危险货物运输和全球化学品统一分类和  
标签制度问题专家委员会

危险货物运输和全球化学品统一分类和标签制度问题专家委  
员会第九届会议报告

增编

对《全球化学品统一分类标签制度》(全球统一制度)第七修订版  
(ST/SG/AC.10/30/Rev.7)的修改

## 判定逻辑 2.3.2

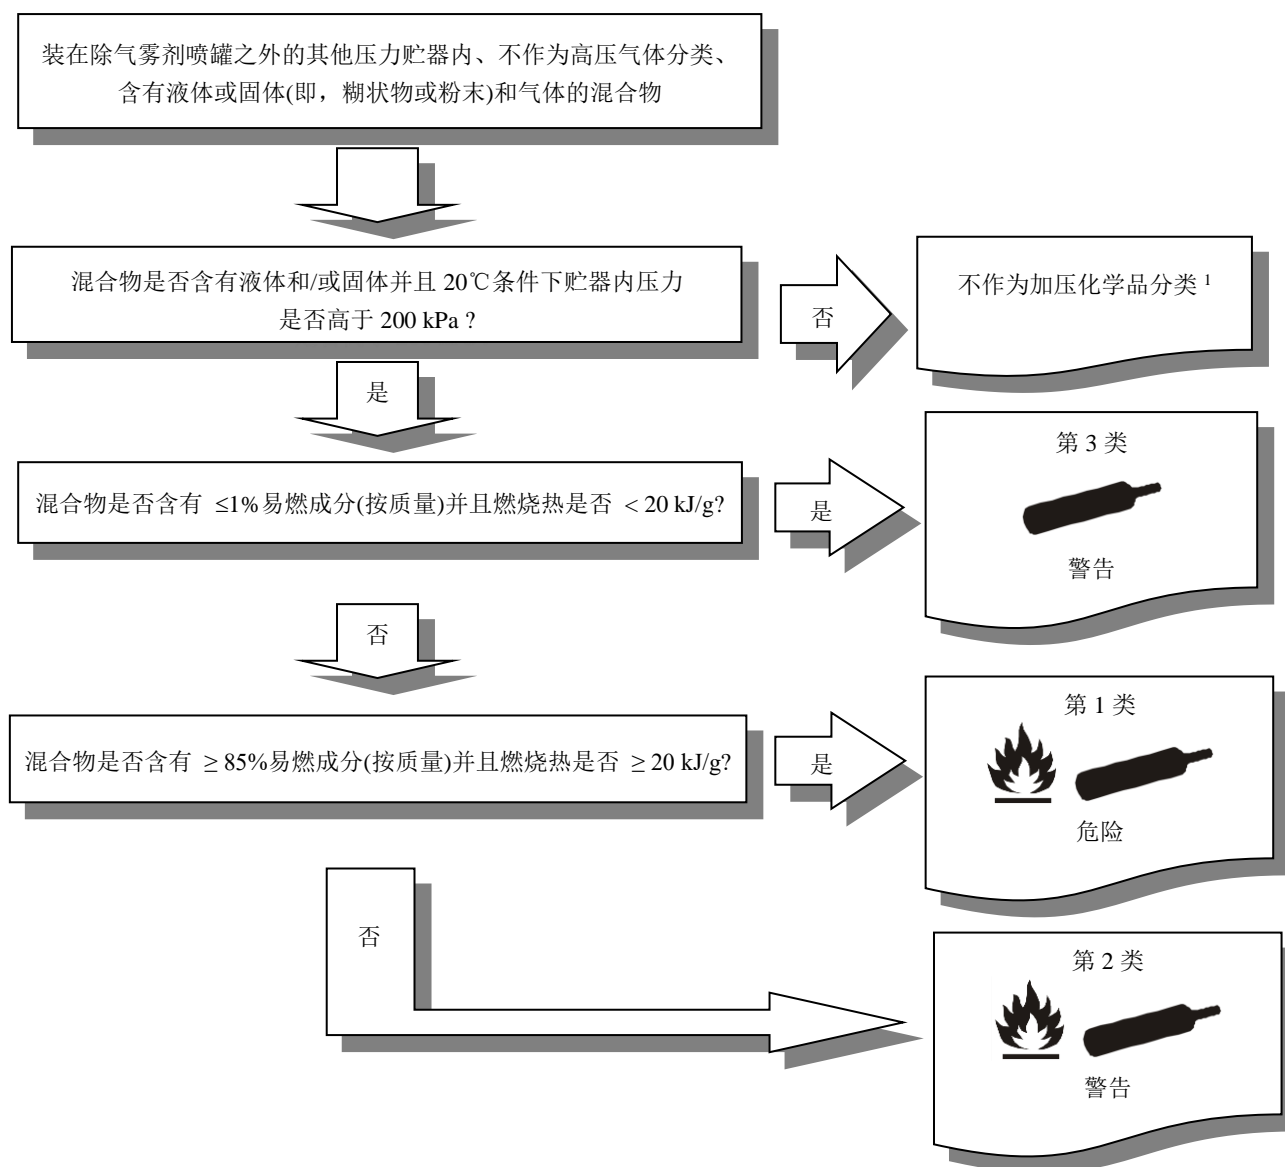
##### 2.3.2.4.1 判定逻辑

将某种混合物分类为加压化学品，需要掌握有关压力、易燃成分以及燃烧比热的数据。应根据判定逻辑 2.3.2 作出分类。

图 3.2.1: 分层法在皮肤腐蚀和刺激方面的应用<sup>a</sup>

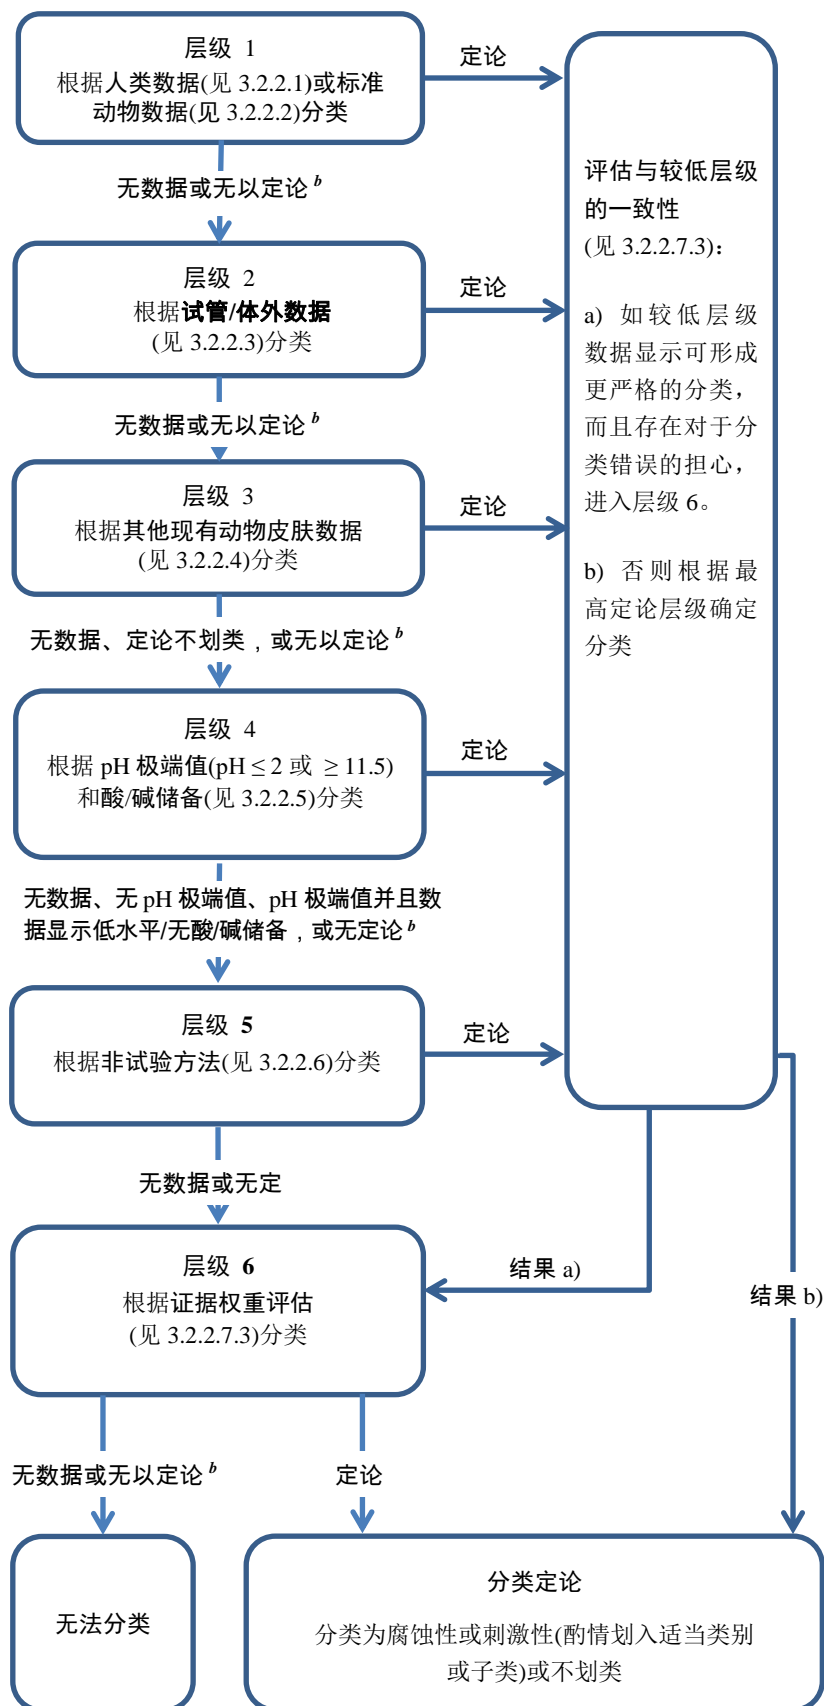
3.2.2.7.1 鉴于并非所有要素都是相关的，在评估原始资料时应酌情考虑采用分层法(图 3.2.1)。然而，需要分析所有质量足够高的现成和相关信息对于分类结果而言的一致性。

3.2.2.7.2 在分层法(图3.2.1)中，现有的人类和动物数据构成最高层级，其次为试管/体外数据、其他现有动物皮肤数据，然后是其他信息来源。如果源于同一层级内数据的信息不一致和/或相互矛盾，该层级的结论则由总体证据权重方法确定。

3.2.2.7.3 如果源于多个层级的信息对于分类结果而言不一致和/或相互矛盾，则一般对高一层级的充分高质量信息给予的权重大于下一层级。然而，如源于下一层级的信息能比源于上一层级的信息形成更严格的分类，而人们对分类错误存在担心，分类则由总体证据权重方法确定。例如，在酌情参阅了3.2.5.3内的指导之后，鉴于现有其他动物皮肤数据的皮肤腐蚀性都呈阳性结果，分类人员对试管/体外研究的皮肤腐蚀阴性结果存在疑虑，就要运用总体证据权重方法。人类数据显示为刺激性但试管/体外腐蚀性试验呈阳性结果的情况也应如此。

### “样例 10: 标签设置—套件或组件

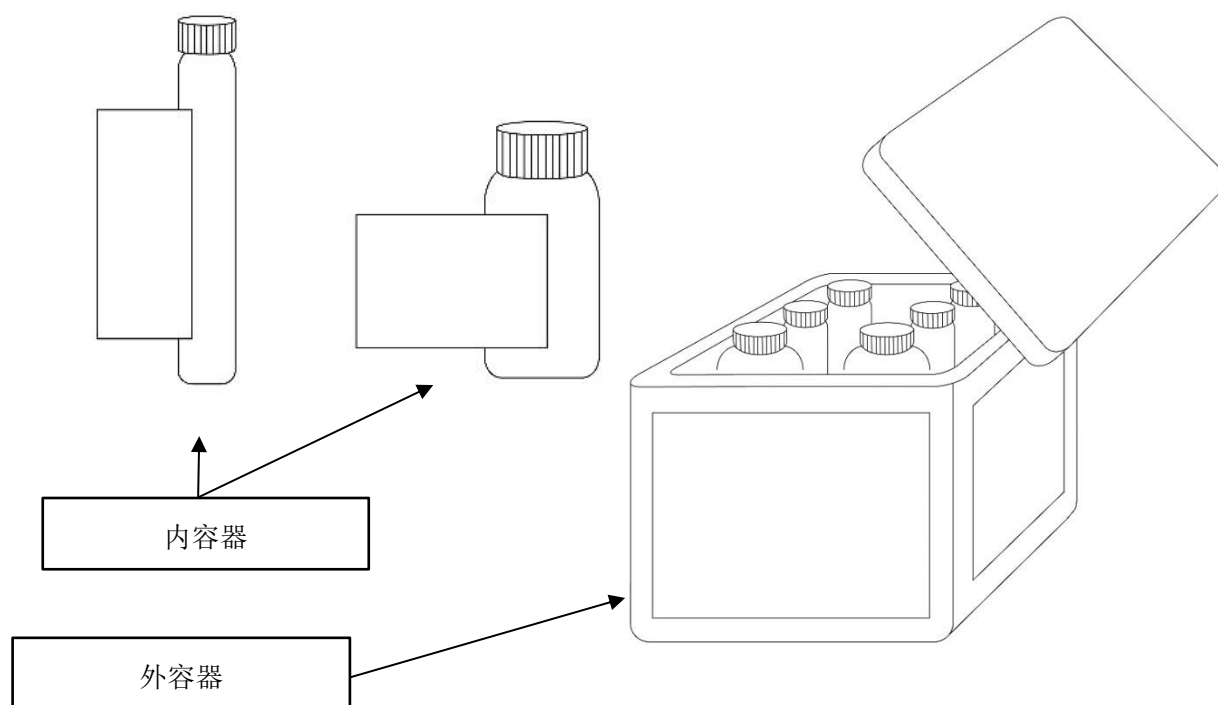
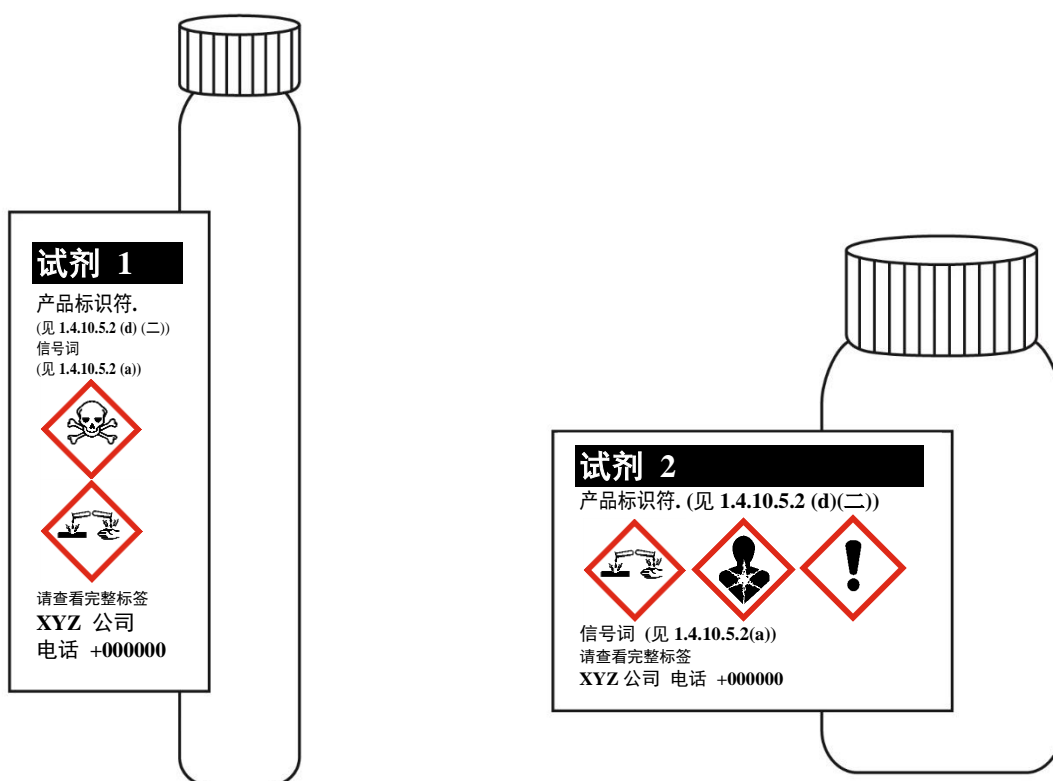
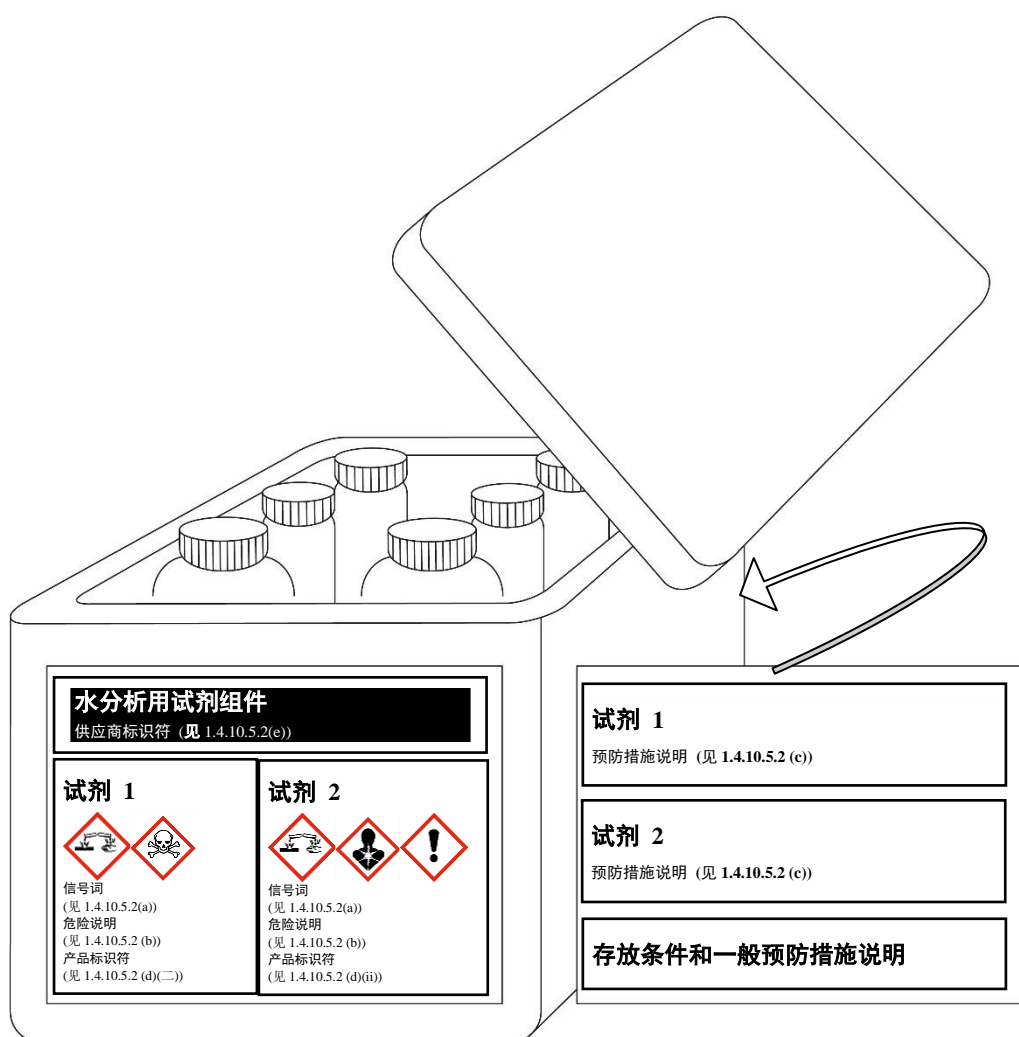
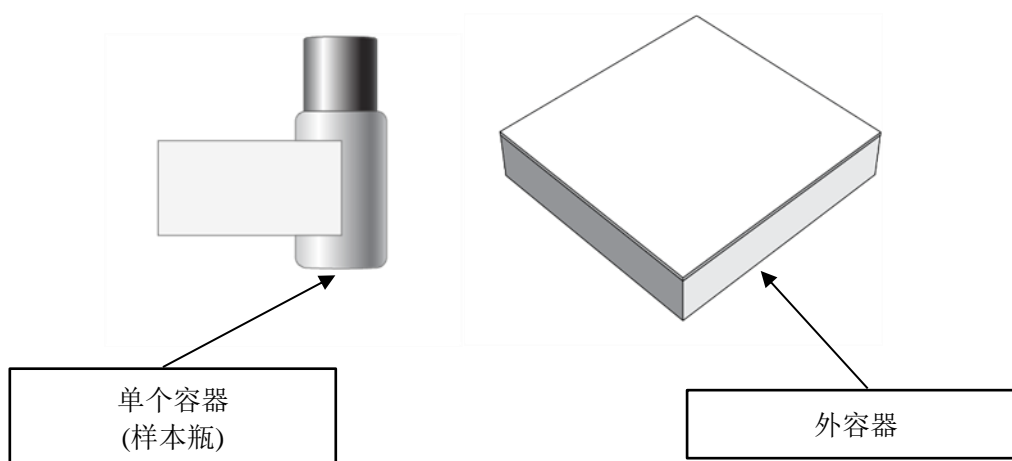
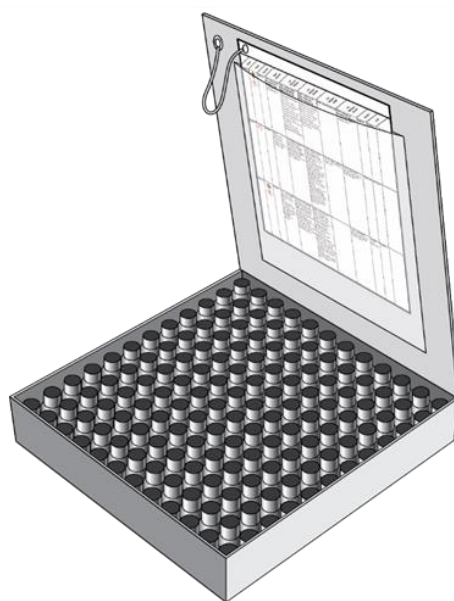
增加如下新样例：

本样例所示为，在制造商/供应商或主管部门确定没有足够空间，无法按照 1.4.10.5.4.1 在组件的每个内容器上同时设置《全球统一制度》(各)象形图、信号词和(各项)危险说明的情况下，如何在套件或组件设置标签。举例而言，这种情况可能是内容器很小，或所涉化学品需用的危险说明很多，或需要用多种语文列明信息，因而不能用易读的字体大小在标签上印出所有信息。此处列出可能发生这类情况的两种不同设想情形，并说明提供必要《全球统一制度》信息的办法。

图 A11.2.1: 易燃粉尘判定流程图

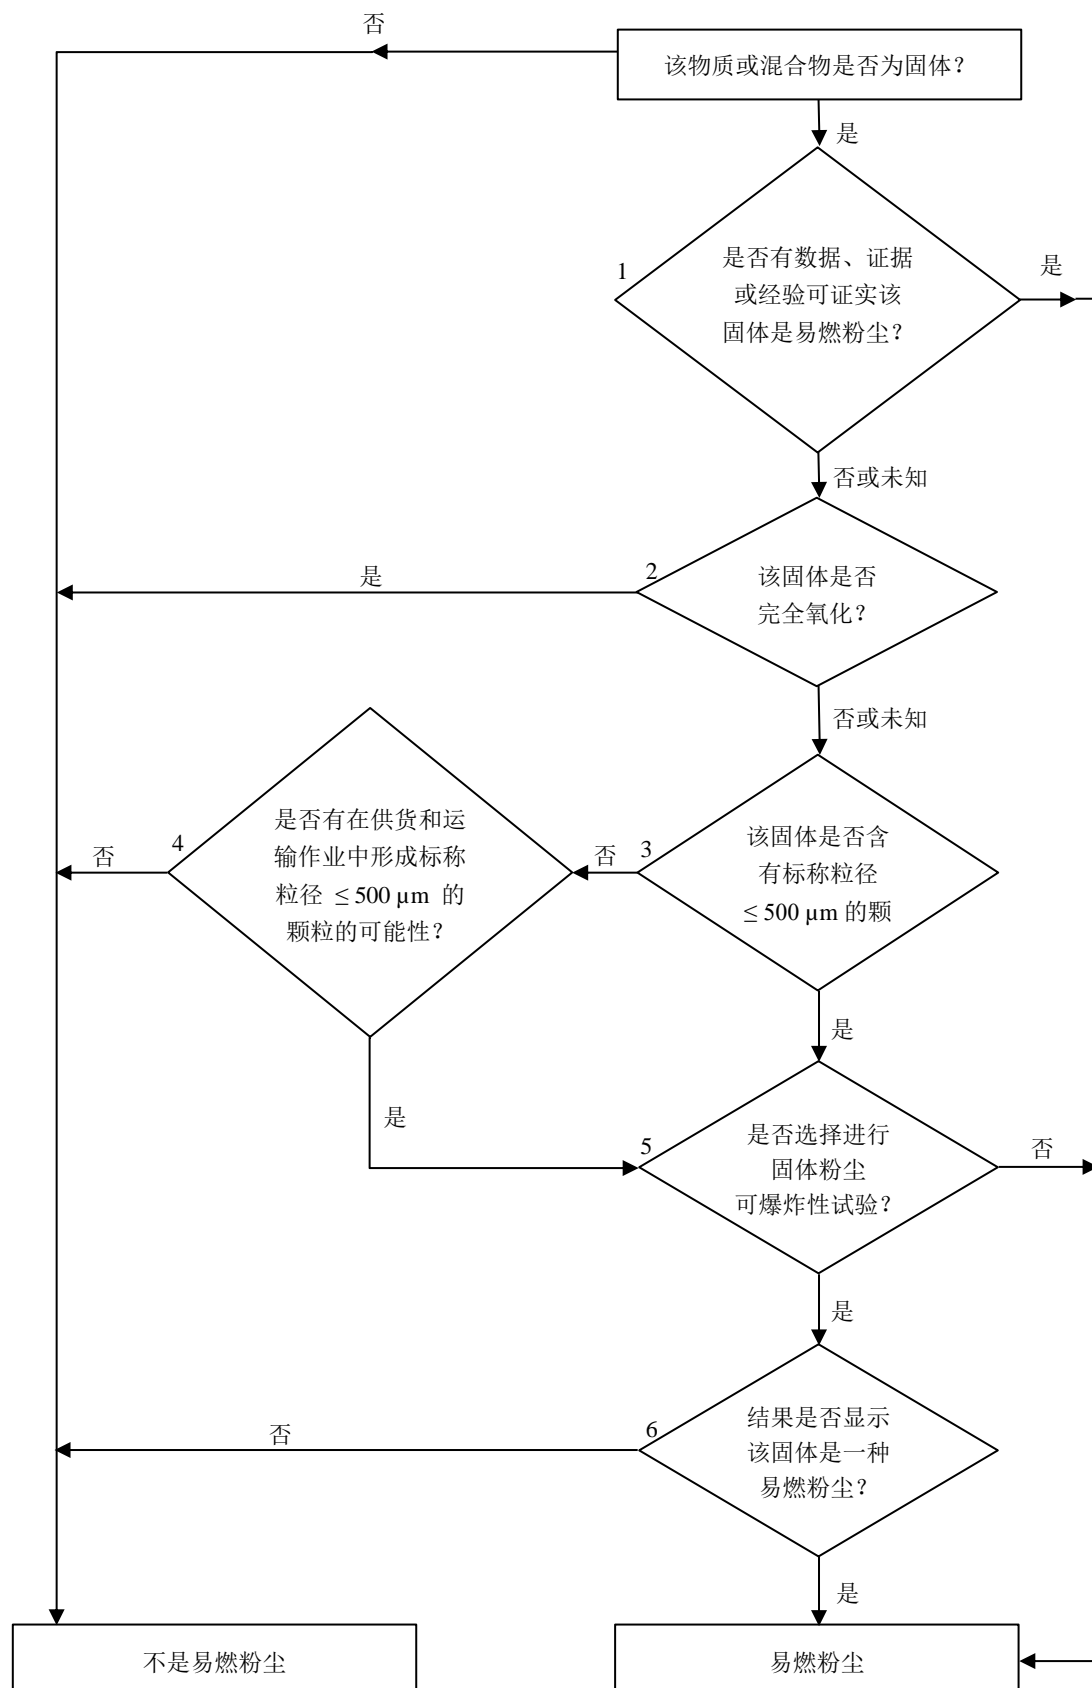
A11.2.3.1 本节意在说明如何判断一种易燃粉尘是否存在。如果具备通过一种公认和经验证的试验方法取得的数据，可据以认定一种易燃粉尘的存在与否(见 A11.2.3.2.10 中的叙述)，则无需运用图 A11.2.1 即可作出判定。反之，则可参照图 A11.2.1，这是一个流程图，可以帮助判断某物质或混合物是否为一种易燃粉尘，并因而判断是否需要评估粉尘爆炸的风险。A11.2.3.2 节是关于流程图所用各框如何解读的详细说明和指导。
